FORD Ka stuurhuizen

Toepassing : Enkele stuurhuizen van het type Ford Ka (SR2709) worden nieuw geleverd door ERA Benelux. Dit is om de continuïteit van de leveringen te kunnen waarborgen. Ze worden verkocht als “remanufactured”, op die manier komen er opnieuw “oude” stuurhuizen beschikbaar voor revisie.

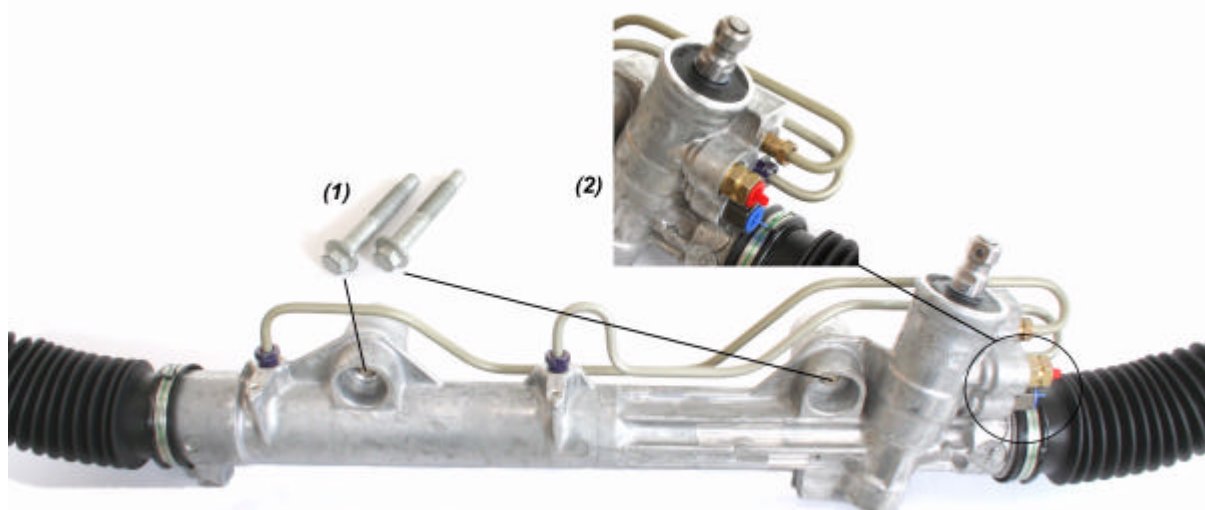
1. In tegenstelling tot de oude modellen, worden bij deze stuurhuizen de bevestigingsbouten koud op koud gemonteerd. De montagerubbers komen hier te vervallen. (De te gebruiken bouten worden meegeleverd met het stuurhuis, zie afbeelding n° 1).
2. Op de nieuwe stuurhuizen is het controleklepje (die zich in de hogedrukleiding bevindt) reeds voormonteerd, alsook de wartels (zie afbeelding n°2). Deze wartels mogen verwijderd worden, omdat de wartels van de oudere modellen vastzitten op de olieleidingen.

Nota : Bij het verwijderen van de wartels, graag aandacht voor het controleklepje. Het is een belangrijk onderdeel in de werking van het stuurinrichtingsysteem. Het niet monteren van dit onderdeel resulteert in de meeste gevallen in een lek bovenin het pinionhuis. Uiteraard vervalt hierdoor de garantie.
